Kommunaler Gebäudeverbund Finkenstiege | Projektraum KGF-26-41

Von	Pia Kröger <p.kroeger@stromfeld.example>
An	Vergabestelle KGF <vergabe@kgf-celle.example>
Datum	Tue, 22 Sep 2026 10:12:00 +0200
Betreff	KGF-26-41 / Frage 1 / Anzahl Leuchten

Leistungsbeschreibung Lesesaal Finkentieg

16.09.2026 | KGF-26-41 / LB-02 / technischer Arbeitsstand

LS-03 | Lesesaal Finkentieg | 36 Bestandsleuchten

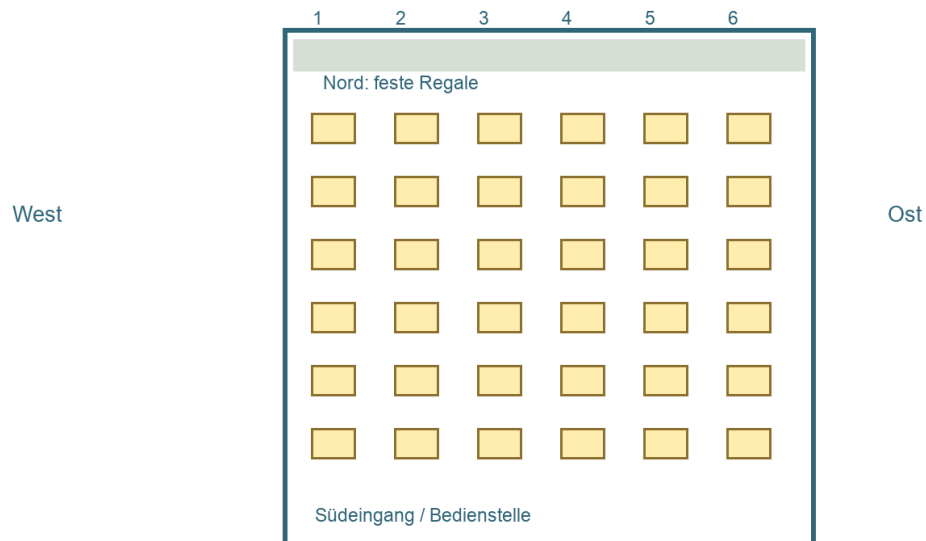
wir bearbeiten das veröffentlichte Paket V01 vom 21.09.2026. In Position 01.020 sollen 32 Leuchten ausgebaut werden, während Position 02.010 36 neue Leuchten enthält. Das Raumbuch nennt sechs Reihen mit jeweils sechs Bestandsleuchten. Sollen vier alte Leuchten weiterverwendet werden oder sind alle 36 auszubauen? Die vier Deckenergänzungen in Position 03.010 können wir anhand der Raumbuchbeschreibung nicht als Leuchtenausbau zuordnen.

Bitte teilen Sie außerdem mit, ob das nördliche Regalband zu dem vollständig zu erneuernden Bereich gehört. Für ein Angebot müssen wir wissen, ob Demontage, Entsorgung und Montage dort enthalten sind. Die Arbeit über den feststehenden Regalen benötigt bei uns einen anderen Aufwand als die frei zugänglichen Felder.
